H28府民公募型整備事業【安心・安全整備】

府民提案型

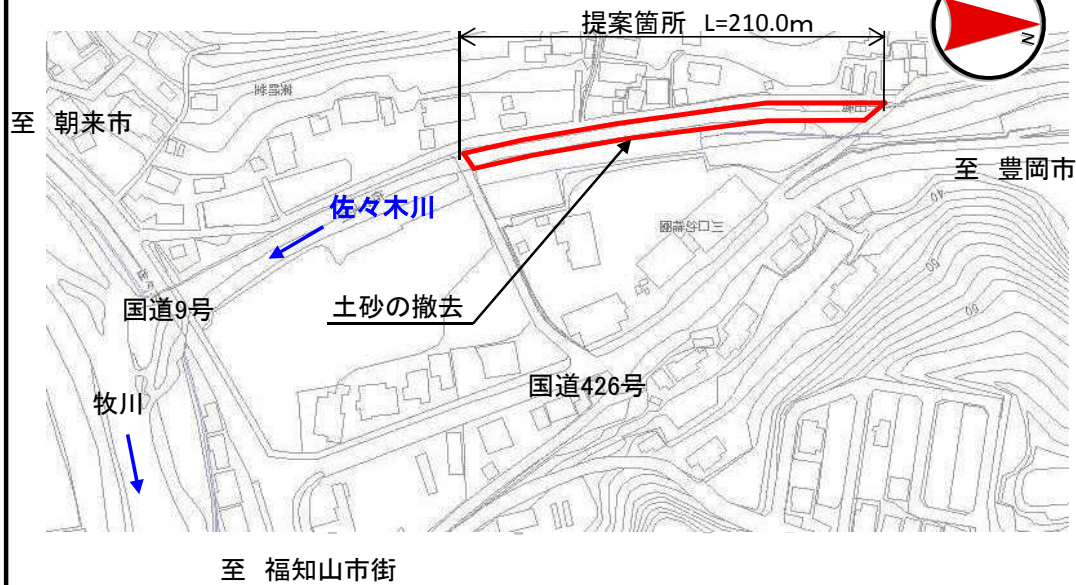
受付番号	178	路河川名	佐々木川	提案内容	土砂の撤去	対応案	実施できない
審査番号	西-41	箇所名	福知山市 下小田 地内	現在の 状況	大量の土砂が川底に堆積し豪雨時には 氾濫する危険性がある。	実施できな い理由	緊急性を要しないため。 (著しい堆積が見られない。)

〔標準横断面図〕

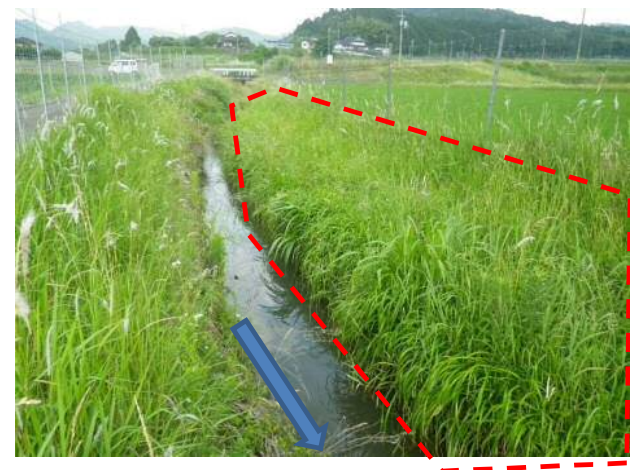
受付番号	63	路河川名	堺川	提案内容	浚渫	対応案	実施できない
審査番号	西-42	箇所名	福知山市 畑中地内	現在の 状況	河川内全体的に土砂が堆積し河積を阻害している箇所がある。	実施できない理由	緊急性を要しないため。

〔標準横断面図〕

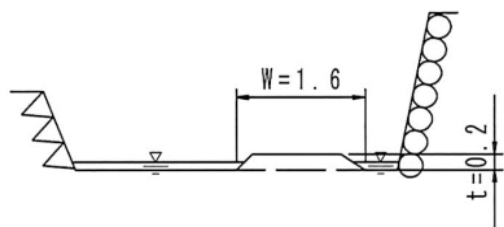
受付番号	214	路河川名	堺川	提案内容	浚渫	対応案	実施できない
審査番号	西-43	箇所名	福知山市 畑中地内	現在の 状況	河川内全体的に土砂が堆積し河積を阻害している箇所がある。	実施できない理由	緊急性を要しないため。

標準断面図

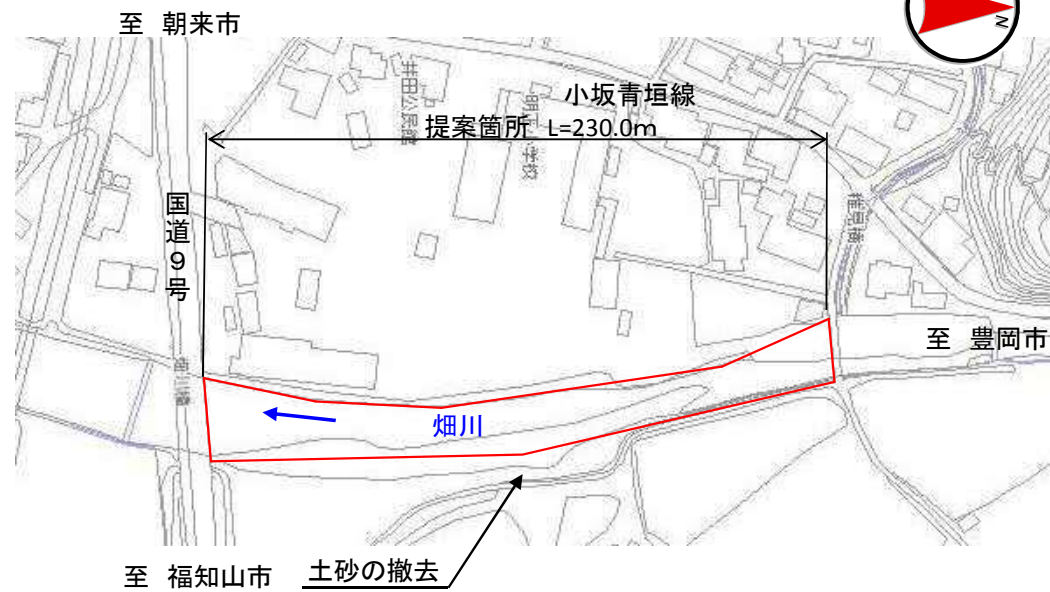
受付番号	33	路河川名	畑川	提案内容	土砂の撤去	対応案	実施できない
審査番号	西-44	箇所名	福知山市 夜久野町井田 地内	現在の 状況	砂利が堆積している。	実施できない 理由	緊急性を要しないため。 (著しい堆積が見られない。)

標準断面図

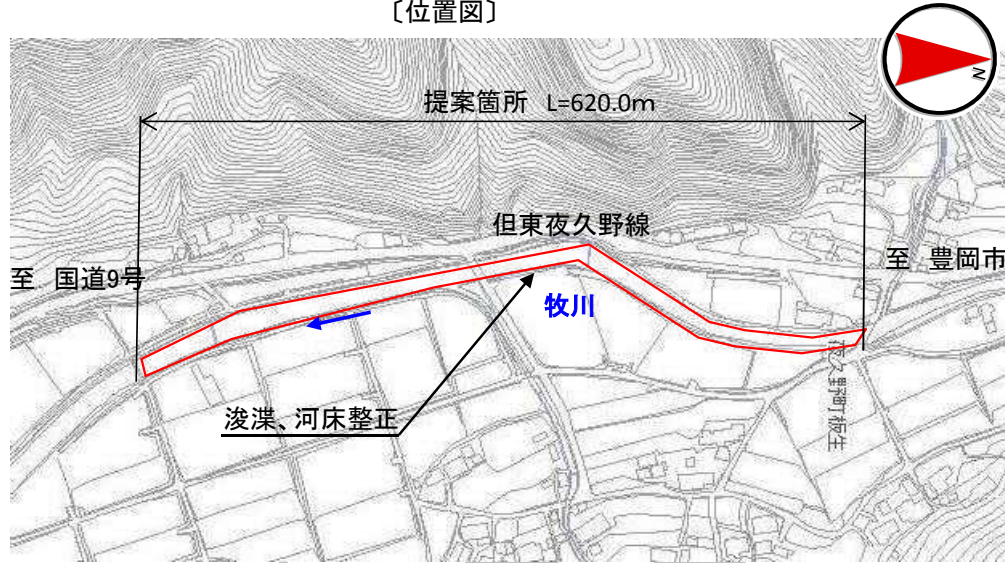
受付番号	182	路河川名	牧川	提案内容	浚渫、河床整正	対応案	実施できない
審査番号	西-48	箇所名	福知山市 夜久野町板生 地内	現在の 状況	片側は土砂が堆積し、片側は浸食され一部では護岸基礎が見えている。	実施できない理由	緊急性を要しないため。 (著しい堆積が見られない。)

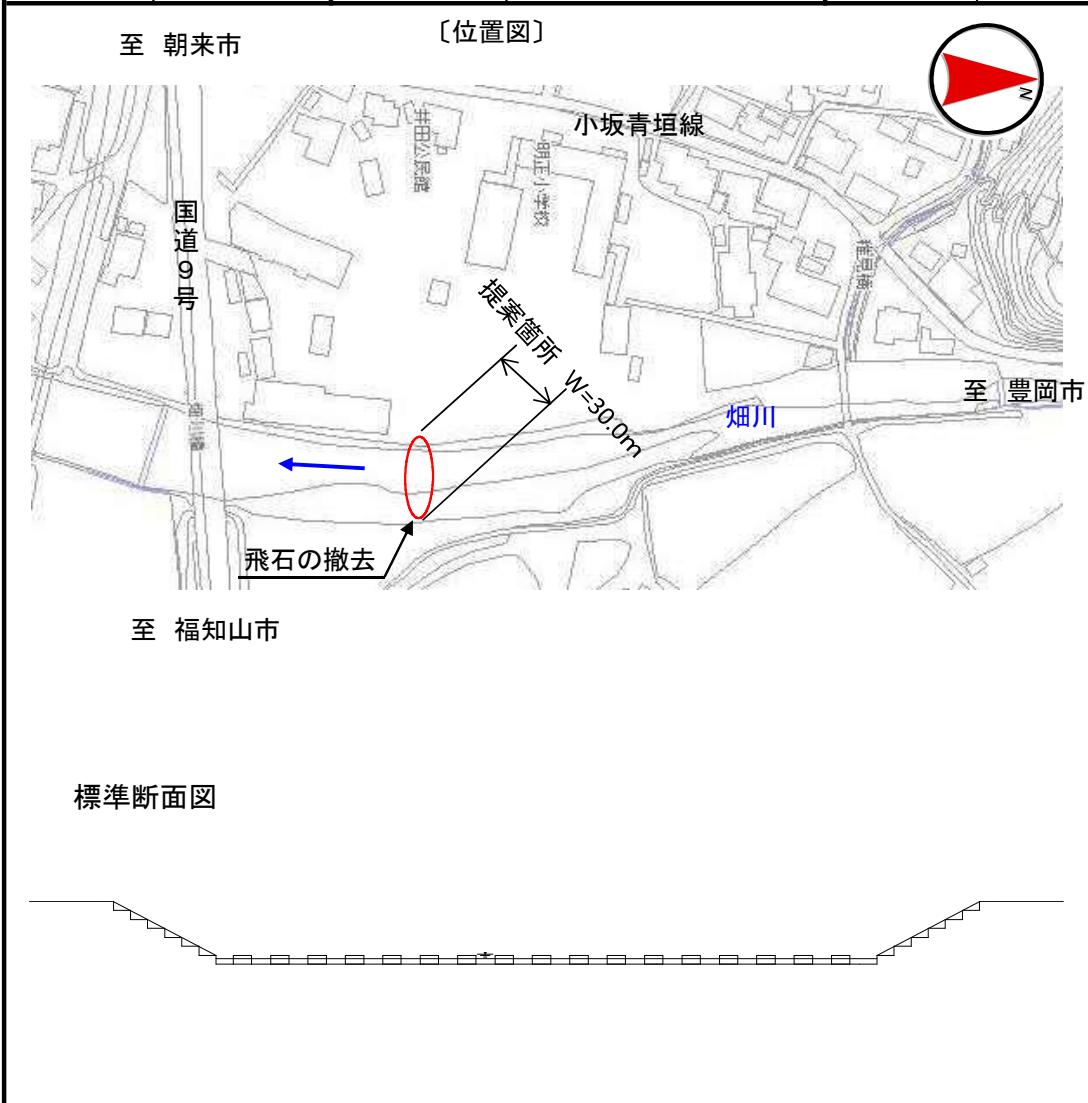
受付番号	32	路河川名	畑川	提案内容	飛び石の撤去	対応案	実施できない
審査番号	西-49	箇所名	福知山市 夜久野町井田 地内	現在の 状況	飛び石に土砂が堆積し、流れが変わり用水 取り入れ口が機能していない。小学校も廃 校となり遊ぶ子供の姿も見られない。	実施できな い理由	緊急性を要しないため。

〔標準横断面図〕

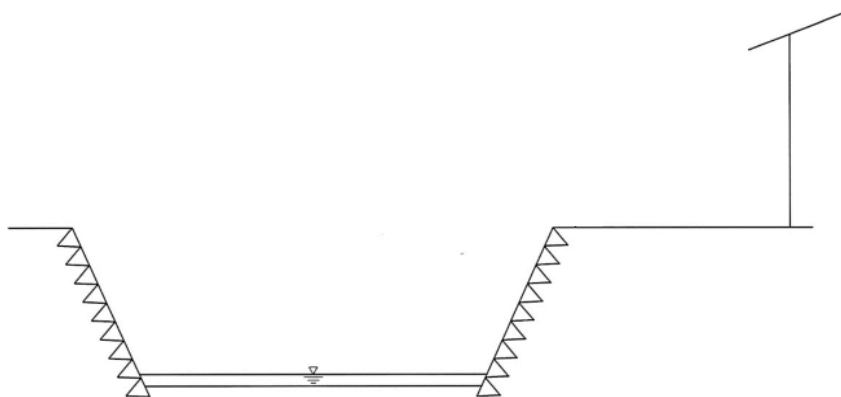
受付番号	172	路河川名	弘法川	提案内容	護岸天端と階段工上部に防護柵設置	対応案	実施できない
審査番号	西-51	箇所名	福知山市 篠尾地内	現在の 状況	家屋前の護岸に防護柵がなく転落の危険がある	実施できない理由	③不特定多数の府民の受益につながらないため

標準断面図

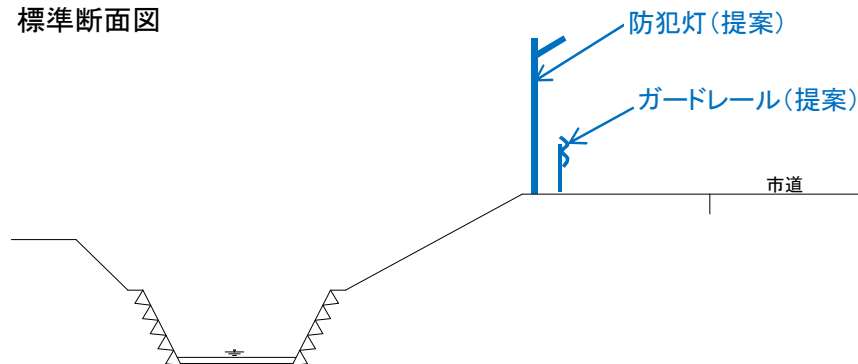
受付番号	206	路河川名	獅子ヶ市川	提案内容	ガードレール、防犯灯の設置	対応案	実施できない
審査番号	西-52	箇所名	福知山市 夜久野町板生 地内	現在の 状況	公民館来館者が市道沿いに駐車するとき、 河川に転落する恐れがある。	実施できない 理由	①京都府が管理する施設ではないため。

標準断面図

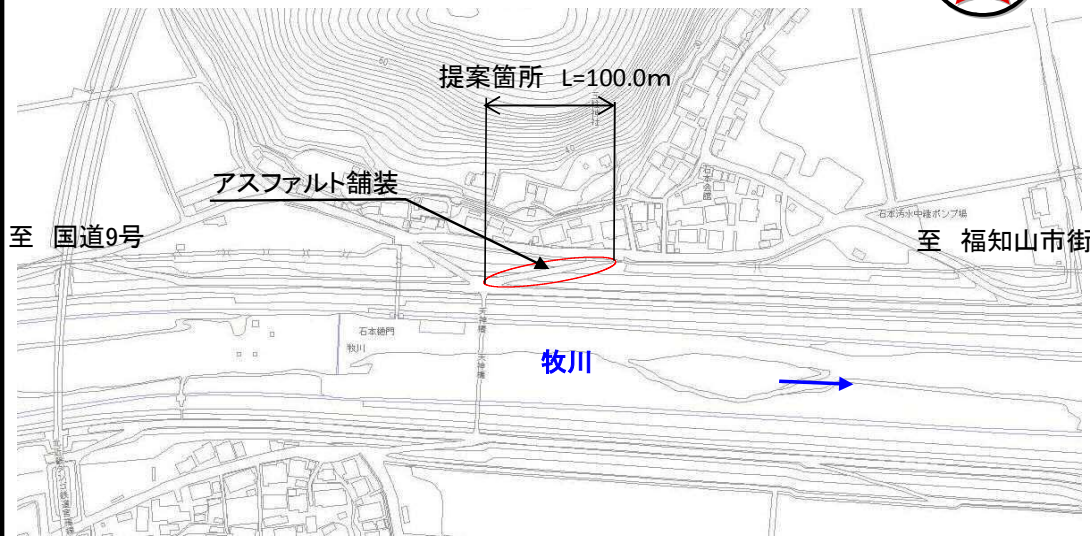
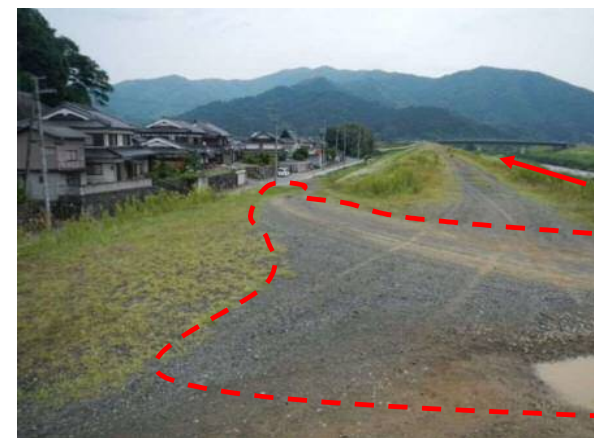
受付番号	176	路河川名	牧川	提案内容	市道から天神橋までの区間のアスファルト舗装	対応案	実施できない
審査番号	西-53	箇所名	福知山市 石本 地内	現在の状況	豪雨時に堤防の坂路が水路となり道路が洗掘されている。	実施できない理由	①京都府が管理する施設ではないため。

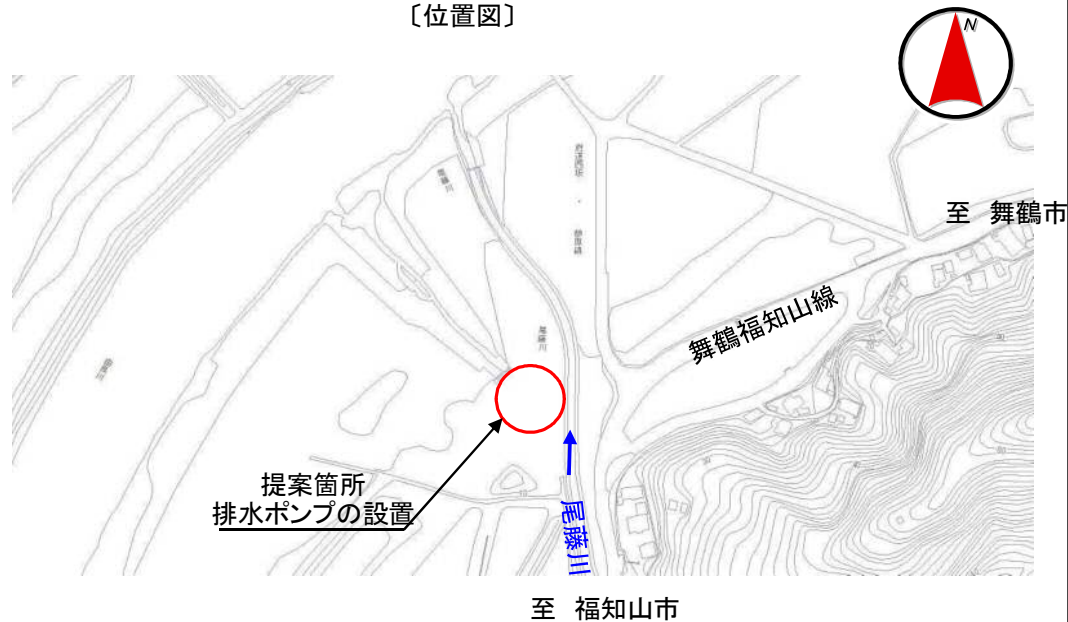
受付番号	163	路河川名	尾藤川	提案内容	樋門施設に内水を排出するポンプを設置する等の排水処理	対応案	実施できない
審査番号	西-54	箇所名	福知山市 大江町尾藤口 地内	現在の状況	由良川樋門を閉鎖時に尾藤川が氾濫し住宅の床上1m程の浸水がある。	実施できない理由	大規模事業により時間を要するため

標準断面図

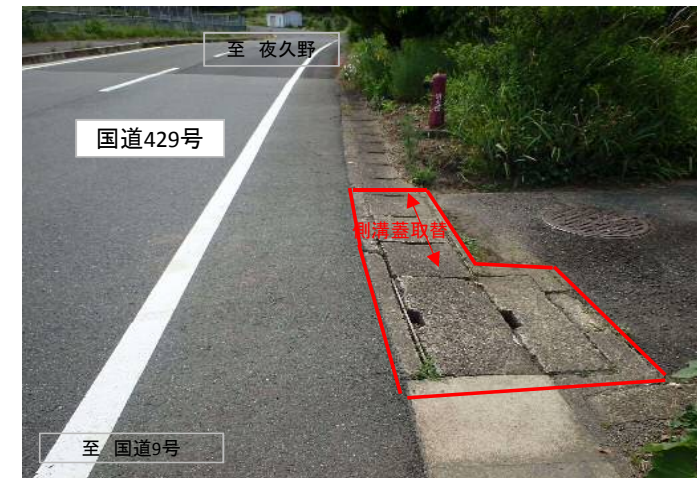
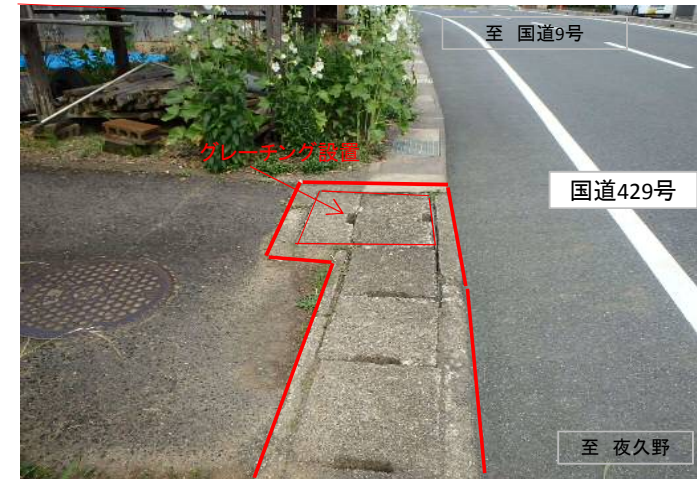
受付番号	52	路河川名	国道429号	提案内容	側溝蓋更新	対応案	実施する①(側溝蓋, 枘蓋の更新)
審査番号	西-55	箇所名	福知山市 畑中 地内	現在の 状況	側溝蓋, 枘蓋にがたつきがみられる。	実施できない理由

標準断面図

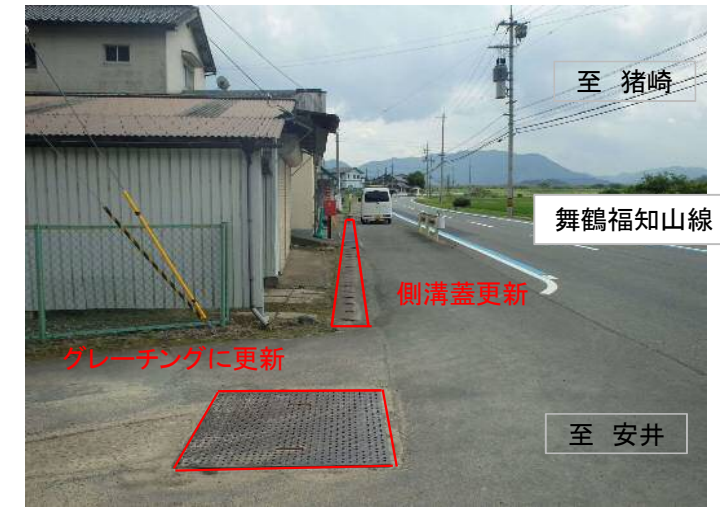
受付番号	99	路河川名	舞鶴福知山線	提案内容	側溝蓋・枙蓋の改修	対応案	実施する①(側溝蓋, 枙蓋の更新)
審査番号	西-56	箇所名	福知山市 字池部 地内	現在の 状況	側溝蓋の劣化がみられる。枙蓋にが たつきが見られる。	実施できな い理由

標準断面図

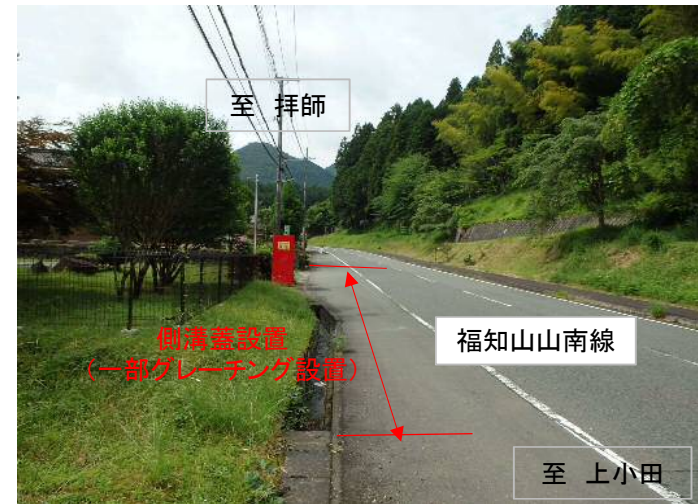
受付番号	168	路河川名	福知山山南線	提案内容	側溝蓋の設置	対応案	実施する①(側溝蓋設置)
審査番号	西-57	箇所名	福知山市 十三丘 地内	現在の 状況	一部側溝蓋が設置	実施できない理由

標準断面図

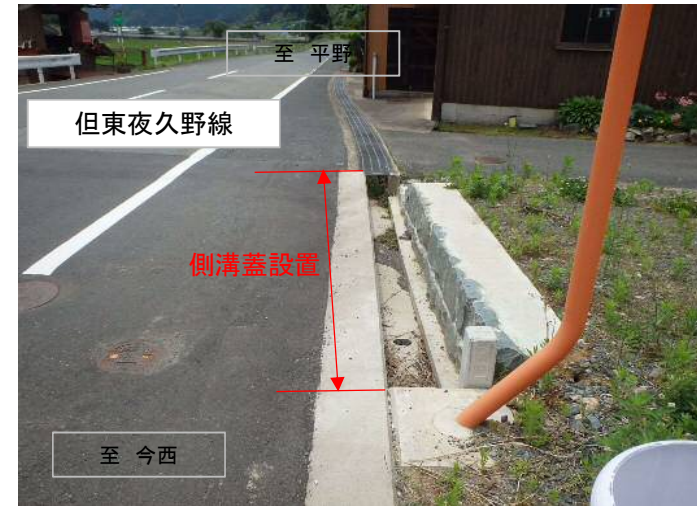
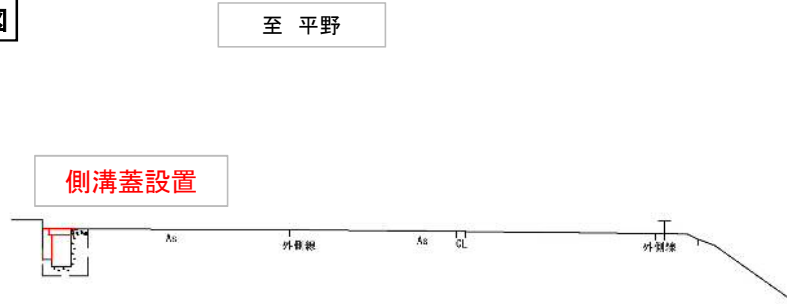
受付番号	201	路河川名	但東夜久野線	提案内容	側溝蓋の設置	対応案	実施する①(側溝蓋設置)
審査番号	西-58	箇所名	福知山市 夜久野町板生羽白 地内	現在の 状況	溝蓋がないため、車両や歩行者が 落ちる事がある。	実施できな い理由
